Modulo per la presentazione delle osservazioni per i piani/programmi/progetti sottoposti a procedimenti di valutazione ambientale di competenza statale

ID: Codice procedura (ID_VIP/ID_MATTM): 12691

“Progetto di un impianto eolico denominato "Pitigliano" ubicato nei comuni di Pitigliano (GR) e Sorano (GR) costituito da 20 (venti) aerogeneratori di potenza nominale 7,0 MW per un totale di 140,0 MW con relative opere connesse ed infrastrutture indispensabili”

Immagine 1. Vincoli ex art. 136 del CBC dal PIT della Regione Toscana e zona approssimativa dove è progettato l'impianto industriale.

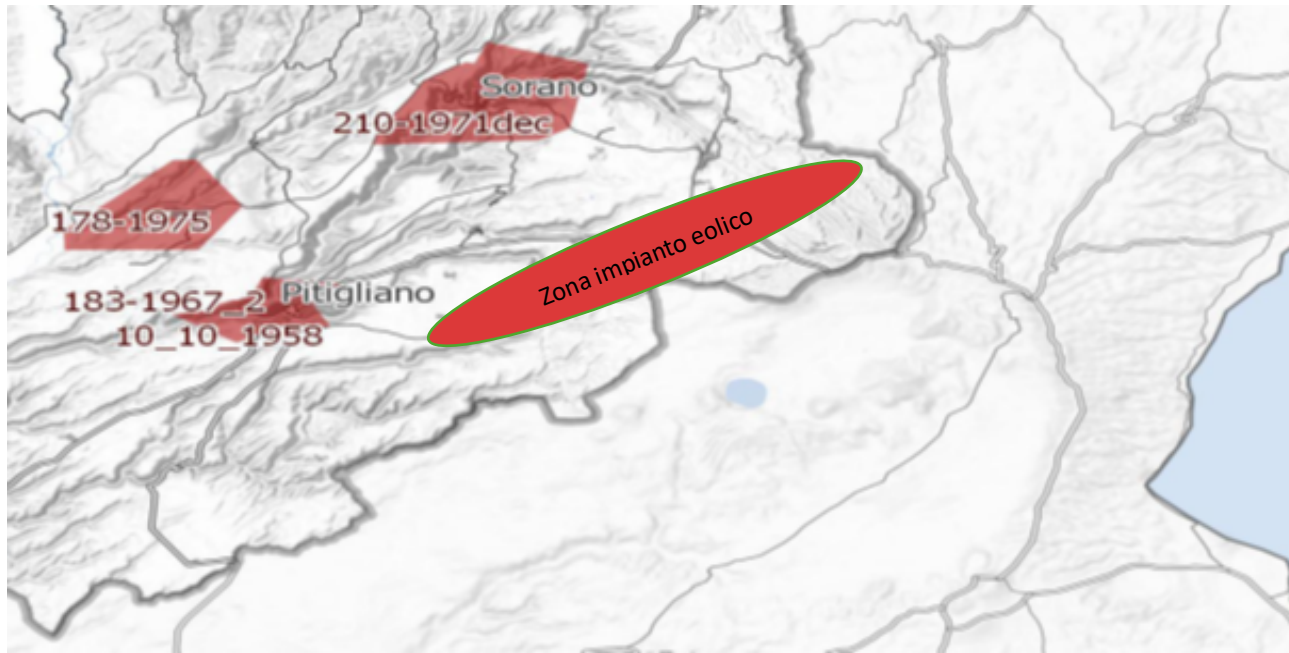
Al contrario si evidenzia che l'impianto eolico industriale citato non solo ricadrebbe con tutti e 20 gli aerogeneratori all'interno delle fasce di rispetto di 3 km dei due vincoli paesaggistici di notevole interesse pubblico esistenti nella Regione Lazio e con una parte di essi nel vincolo paesaggistico del centro abitato di Sorano (GR), quindi in aree non idonee all'installazione di impianti di energia rinnovabile. Addirittura, alcuni aerogeneratori sarebbero ubicati a poche centinaia di metri dai perimetri dei due vincoli paesaggistici laziali ex art 136 del CBC. (Nell'Allegato n. 3 sono riportate le immagini che illustrano in maniera dettagliata quanto affermato).

un'ulteriore incompatibilità con la tutela del Paesaggio.

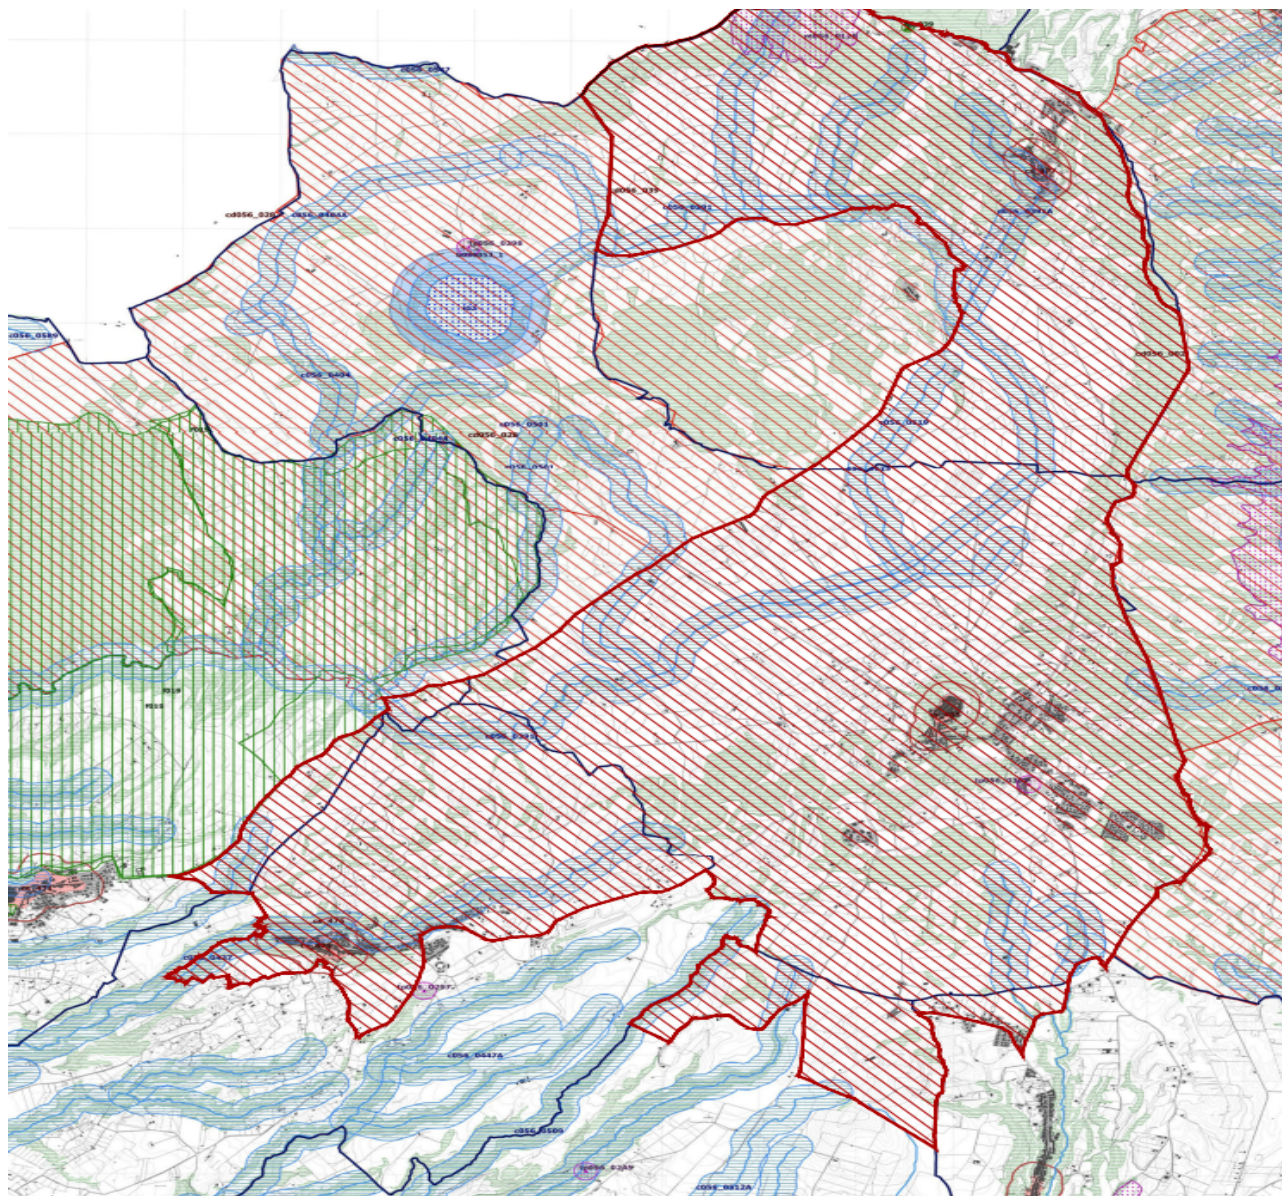
Come è illustrato nell'immagine si ribadisce che l'impianto industriale *Pitigliano* ricade completamente all'interno delle fasce di rispetto dei due vincoli di notevole interesse pubblico e lambisce quelle di un terzo vincolo e quindi come affermato dal Consiglio di Stato nelle sentenze citate, l'impianto è insediato in area non idonea ai sensi dell'art. 20 comma 8 lettera c quater del D.Lgs. n. 199/2021 e ss.mm.ii al contrario di quanto sostiene la proponente.

Si ricorda inoltre che il vincolo dell'*"Orlo della Caldera di Latera"* ha cucito insieme i due vincoli enunciati e già esistenti della *Conca del Lago di Bolsena* (D.M. 24.10.1960 e D.M. 22.05.1985) e la *Conca del Lago di Mezzano* e territorio circostante (DM 22.05.1976 "*Conca del Lago di Mezzano e territorio circostante*" e DM 22.05.1984 "*Selva del Lamone*") testimoniando, se ce ne fosse stato ancora bisogno, il notevole pregio paesaggistico di tutta l'area. Pregio paesaggistico arricchito dal valore naturalistico della confinante Riserva Naturale regionale *Selva del Lamone* con la sua Area Contigua e i vari siti *Natura 2000* e le due aree di importanza internazionale per gli uccelli, *IBA 099 Lago di Bolsena* e la *012 Selva del Lamone*. Inoltre, si segnala anche l'impatto sulle tradizioni agroalimentari con la zona DOC vino bianco di Pitigliano, del Pecorino Toscano DOP, dell'olio extravergine di oliva DOP Canino, la Lenticchia di Onano, il vino Aleatico e il fagiolo del Purgatorio di Gradoli e altri pregiati prodotti tipici locali del *Biodistretto del Lago di Bolsena* che comprende anche i comuni laziali interessati dall'impianto industriale.

Immagine 3. Cumulo di una parte di impianti eolici, fotovoltaici e geotermici industriali in progettazione ed esistenti intorno all’eolico industriale Pitigliano.

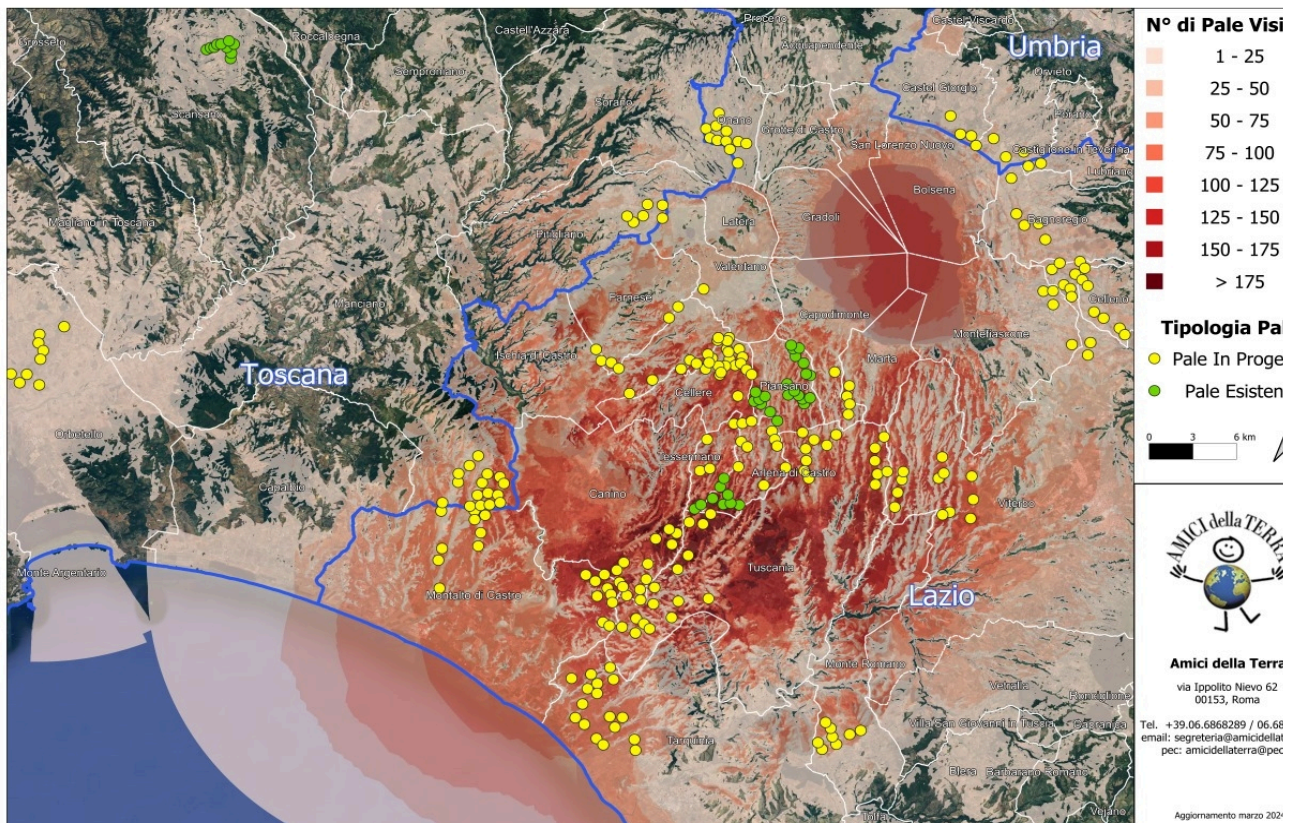
scale di studio (vasta, intermedia e di dettaglio...". Le analisi debbono non solo definire l'area di visibilità dell'impianto eolico industriale, **ma anche il modo in cui l'impianto viene percepito all'interno del bacino visivo.** Le analisi visive debbono inoltre tenere in opportuna considerazione **gli effetti cumulativi derivanti dalla compresenza di più impianti".** Nella Relazione Paesaggistica e nello Studio di Impatto Ambientale prodotte dalla proponente come già evidenziato è stato ignorato il vincolo paesaggistico di notevole interesse pubblico ex articolo 136 del Codice dei Beni Culturali "*Ambito paesaggistico, geologico e geomorfologico dell'Orlo della Caldera di Latera ...*" Non vengono nemmeno citati gli impianti eolici in progetto al MASE, il *Rempillo* (6 aerogeneratori) e un altro in verifica amministrativa di 14 aerogeneratori e 72,6 MW. Ad oggi nei territori di Pitigliano, Sorano e in quello limitrofo potenzialmente potrebbero essere insediati 40 aerogeneratori alti 200 metri e larghi 170. Ma la Proponente si guarda bene dal citare gli altri impianti che creerebbero il cumulo e quindi maggiore impatto. Infatti, sul territorio della *Città del Tufo* (Sorano e Pitigliano) impatterebbero anche l'impianto eolico *Montarzo* di Onano con 13 aerogeneratori dalle dimensioni ricordate, l'altro eolico industriale nel territorio di Valentano con sette aerogeneratori (stesse dimensioni), gli impianti di Farnese con un minieolico di 3 Torri alte 60 metri già installate in località *Poggio del Crognolo* e l'impianto eolico industriale *Vallerosa* (7 aerogeneratori alti 200 metri e larghi 158 metri) in procedura VIA presso la Regione Lazio. Inoltre, altri impianti del minieolico già presenti a Valentano, Cellere e Piansano e due progetti eolici industriali con le stesse dimensioni (200 m x 170 m) nel Comune di Ischia di Castro. La valutazione del cumulo non prende in considerazione neanche gli impianti industriali di fotovoltaico e agrivoltaico in progetto a Farnese, Valentano, Ischia di Castro, Cellere e neppure l'impianto geotermico in procedura VIA al MASE, progettato nella *Caldera di Latera*. Quindi è stata effettuata una valutazione del potenziale impatto cumulativo non veritiera a dispetto di quanto affermato dalla Proponente che sostiene di aver preso in

considerazione uno spazio di 10 km intorno al suo impianto per gli impatti che si creerebbero.

ALLEGATO 3 VINCOLI PAESAGGISTICI ex ART. 136 del CBC Pitigliano e Sorano

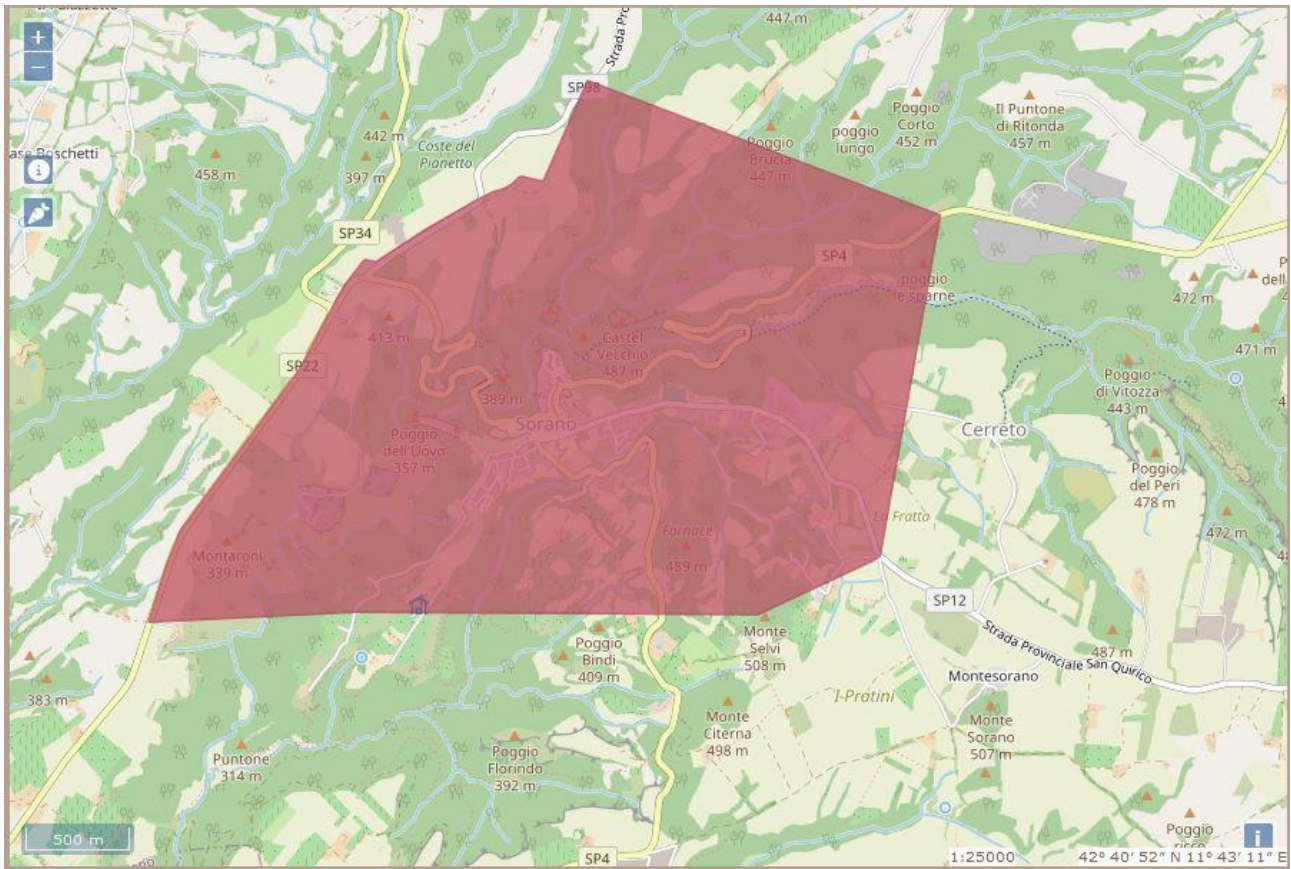
per il Comune di Pitigliano Codice Vincolo **90484** “*Zona del Centro Storico di Pitigliano ed area circostante caratterizzata da memorie storiche e da monumenti insigni*”, l’unico aerogeneratore interno alla fascia di rispetto di 3Km è il n.WTG.16 ml.2.900,00;

per il Comune di Sorano Codice Vincolo **90500** “*Zona dell’abitato di Sorano caratterizzata da singolare omogeneità architettonica e vallate ricche di vegetazione*”,

gli unici aerogeneratori interni alla fascia di rispetto di 3Km sono il n.WTG.07 ml.2.500,00 e il n.WTG.08 ml.2.300,00.

IMMAGINE n 2. Mappa eolici elaborata dall'Associazione Amici della Terra. La mappa evidenzia il cumulo degli impianti tra Lazio e Toscana.

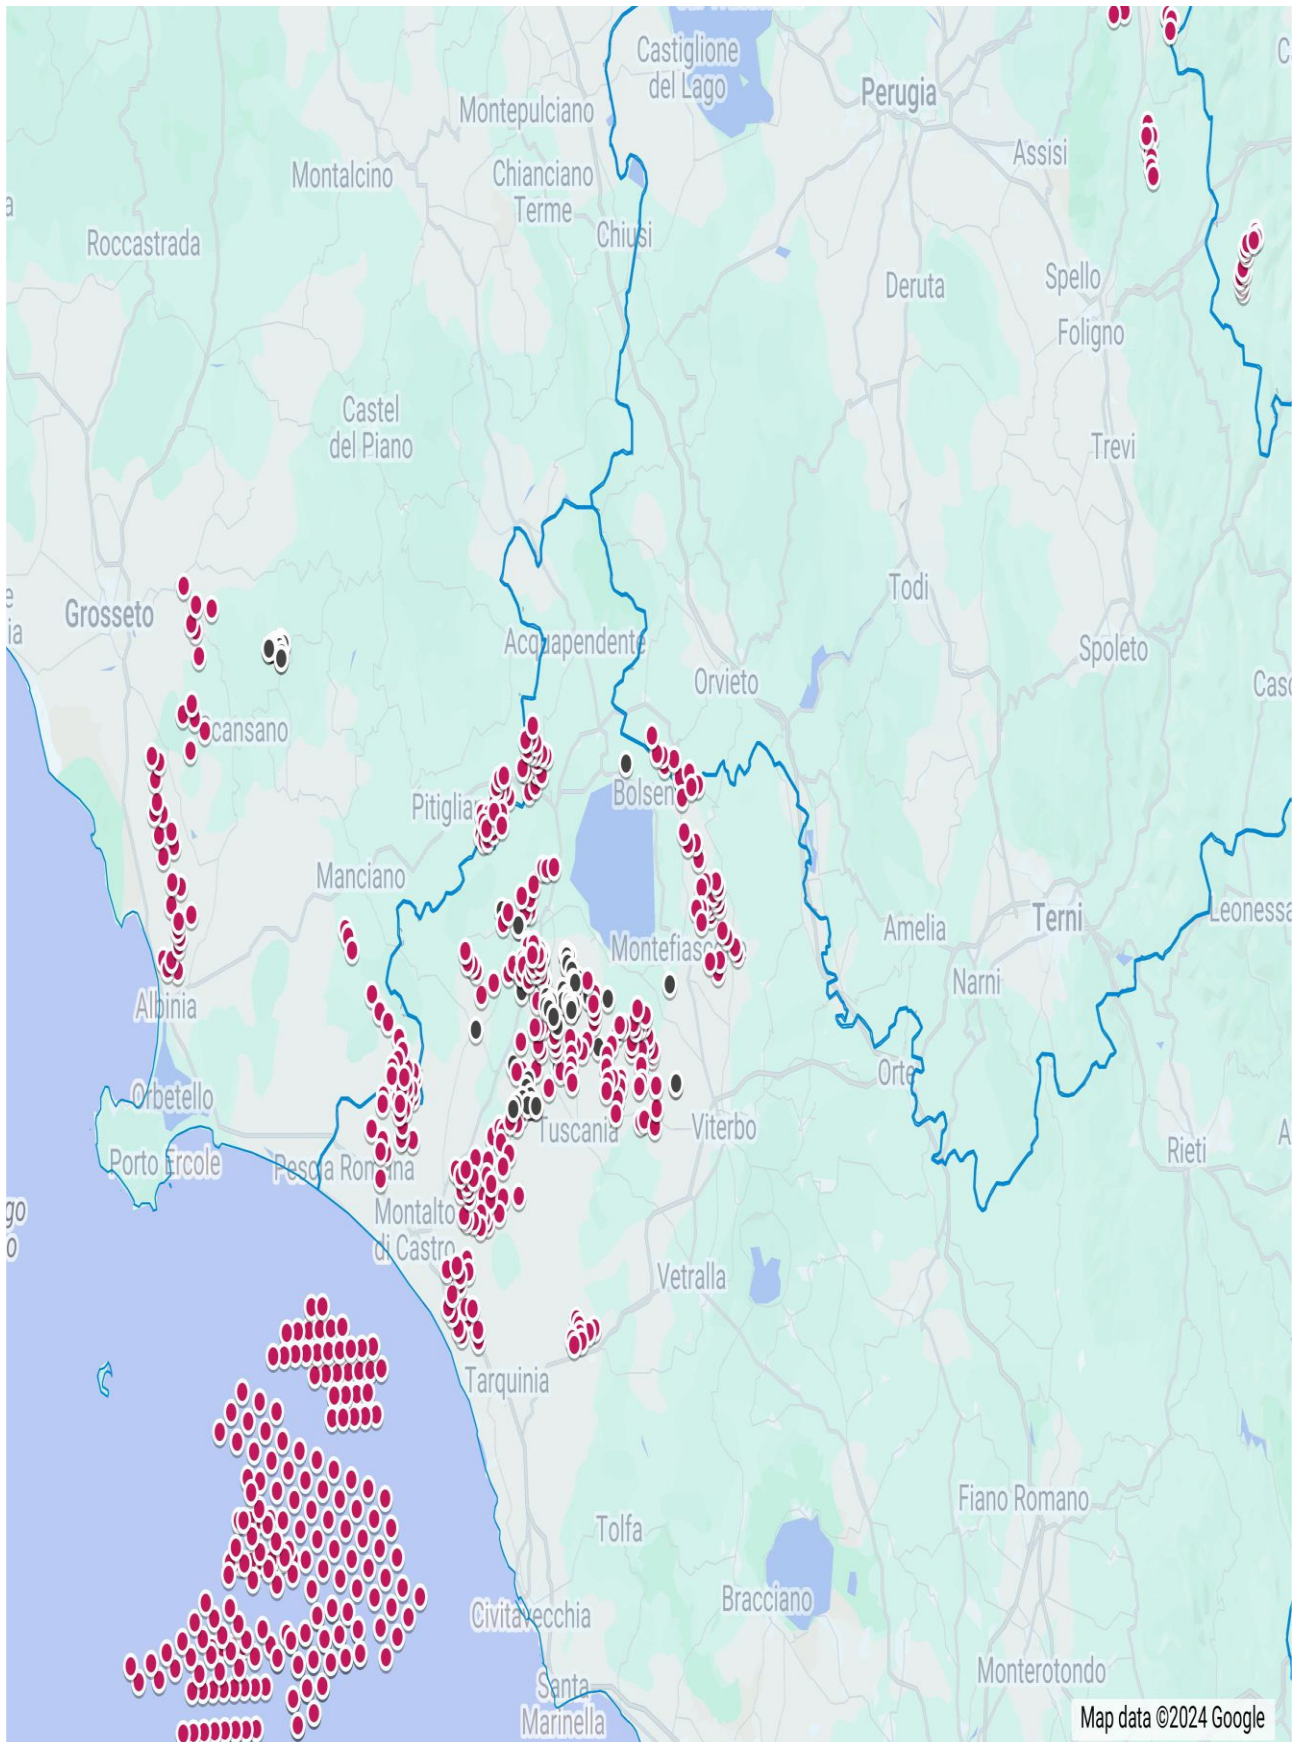
Riguardo al cumulo degli impianti FER, le mappe prodotte dalla proponente riguardano, come già evidenziato, soltanto una parte molto piccola degli impianti FER dell'area intermedia e vasta e in particolare di quelli eolici che contribuiscono a creare un notevole cumulo e la saturazione del territorio tosco laziale. Riguardo al cumulo dei soli impianti eolici si riporta la mappa dell'intervisibilità degli impianti eolici elaborata dall'associazione nazionale *Amici della Terra*.

IMMAGINE n. 4 Mappa della intervisibilità degli impianti eolici elaborata dall'Associazione nazionale Amici della Terra. La mappa non è aggiornata comunque rende molo bene dell'enorme impatto visivo creato dal cumulo degli impianti.

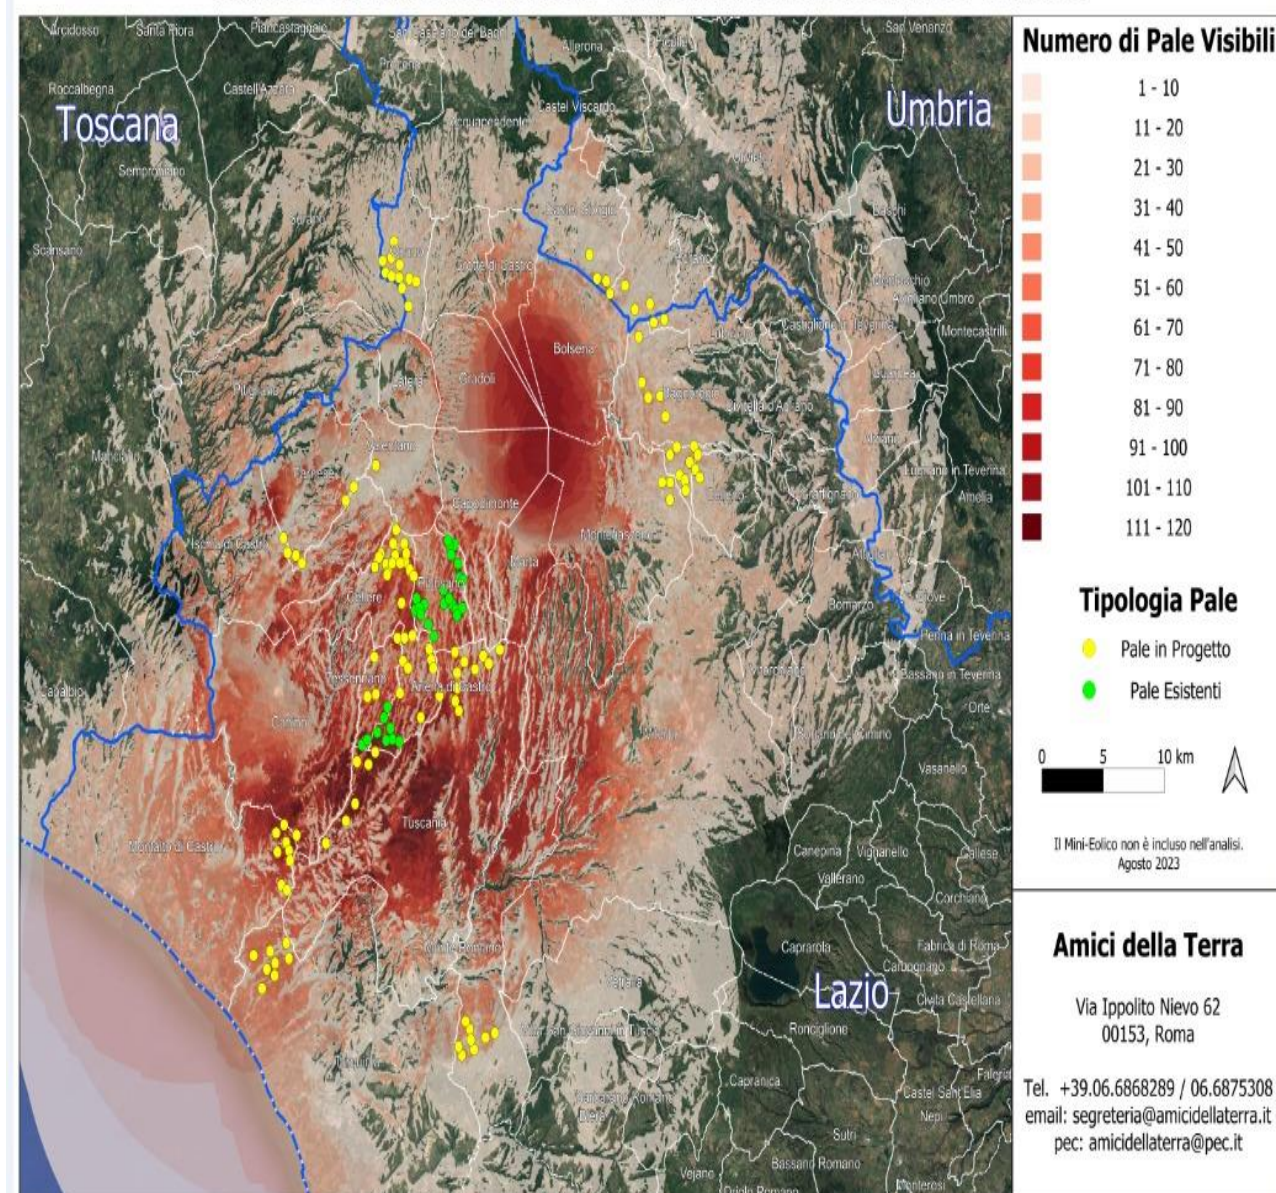
Se agli impianti eolici rappresentati qui sopra, che non comprendono né l'impianto eolico *Pitigliano* né le altre 14 pale del progetto eolico in verifica amministrativa sempre nel territorio di Pitigliano, si aggiungono le migliaia di ettari (7000 finora) di territorio occupato dagli impianti fotovoltaici e agrivoltaici e dalle altre tipologie **appare chiaro il numero spropositato degli impianti FER nella Toscana meridionale e nella Tuscia.**
